Questionamentos:

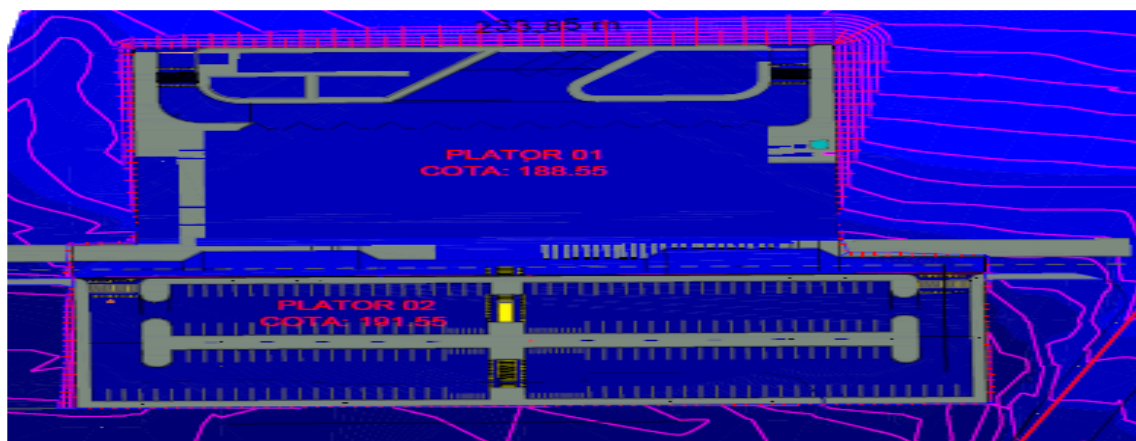
11 – Estrutura Metálica;

Conforme especificado no Memorial Descritivo item “5.3 COBERTURA” está previsto pintura das estrutura tipo eletroestática, porém a COMPOSIÇÃO “100773 - SINAPI - ESTRUTURA TRELIÇADA DE COBERTURA, TIPO ARCO, COM LIGAÇÕES SOLDADAS, INCLUSOS PERFIS METÁLICOS, CHAPAS METÁLICAS, MÃO DE OBRA E TRANSPORTE COM GUINDASTE - FORNECIMENTO E INSTALAÇÃO. AF_01/2020_PSA” contempla apenas o seu jateamento e pintura em zarcão, sendo que no projeto temos as seguintes Notas:

- Aplicação de Primer anticorrosivo epóxi tipo acropoxi HS-B2 Sumaré, Ideal Primer - cromato de zinco ou Corali - cromato de zinco

- Aplicação de esmalte sintético a base de resinas alquídicas.

- Por fim, entendemos que tais serviços serão objeto de aditivo contratual?

Resposta: Diante dos fatos, a equipe técnica verificou todas as colocações que a licitante fez e decidiu que será necessário adequar as planilhas orçamentárias, para esclarecer os pontos.
